核四廠初始測試視察報告
(97年第3季季報)

行政院原子能委員會 核能管制處

中華民國 97 年 10 月

附圖一、核四廠一號機管路沖洗進度 (至 97 年 9 月 30 日)

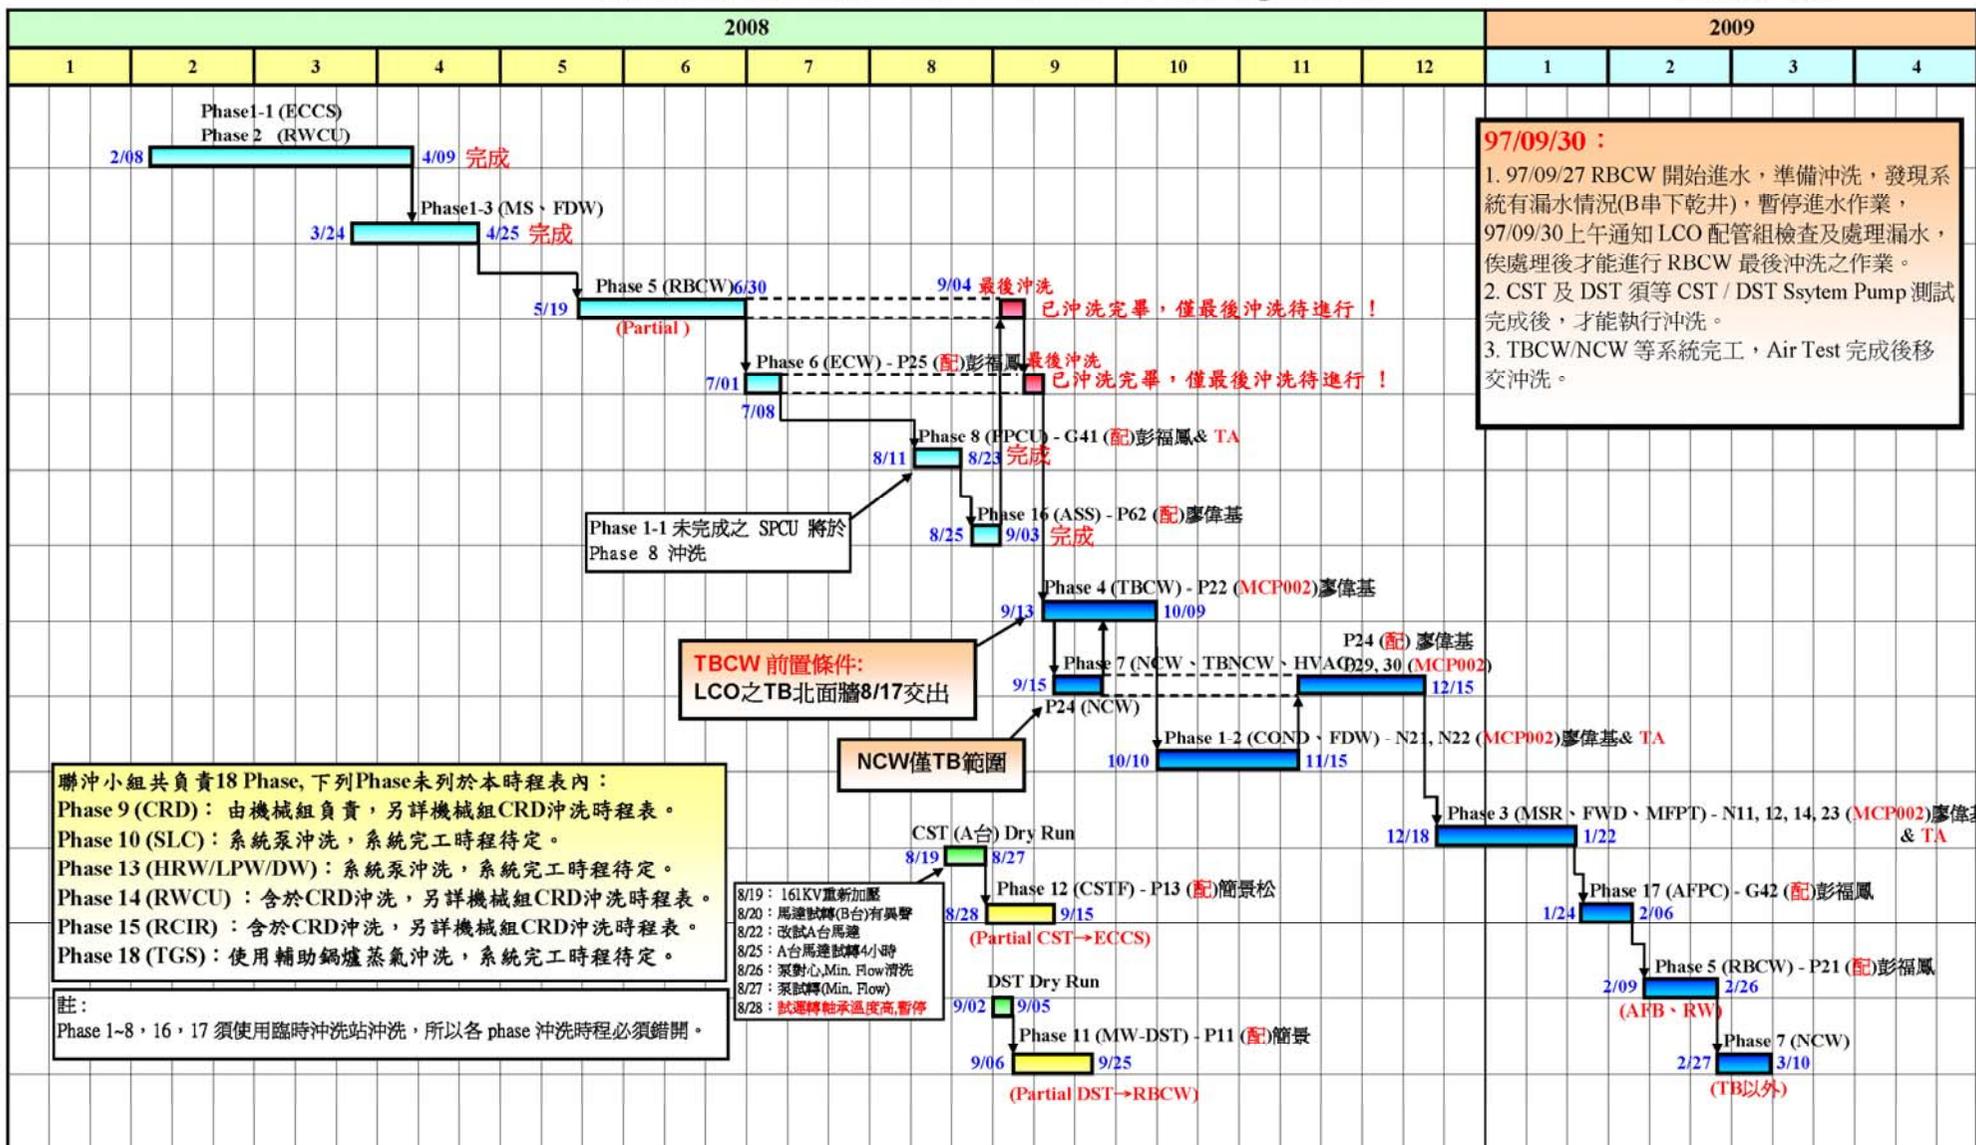
管路沖洗作業自 97 年 2 月份正式展開後，負責管路沖洗作業的修配組相繼完成與反應爐水壓測試相關之 ECCS（緊急爐心冷卻系統）、飼水與主蒸汽管路之沖洗。第 3 季完成 FPCU（燃料池冷卻與淨化系統）管路，並包括一小段 Phase 1-1 的 SPCU（抑壓池冷卻與淨化系統）管路及 ASS（輔助蒸汽系統）之管路沖洗作業，雖然完成 RBCW（反應爐廠房冷卻水系統）及 ECW（緊要寒水系統）管路之沖洗，但因施工處工程問題（thermowell 安裝與清理），尚未完成最後沖洗與回裝作業。規劃中應於第 3 季進行之 CSTF、DST、TBCW、NCW 管路沖洗，則因為電源及測試問題，或施工處尚未交出，都尚未進行沖洗作業。管路沖洗時程表（9 月 30 日）見附圖一。

總之，本季核四廠一號機管路沖洗作業由於施工處作業進度落後，以及發生一些工程與測試問題（如 FPCU 因 air leakage test 發現漏氣）延遲移交作業，以致較原訂時程延後，甚至有數週全無進度。
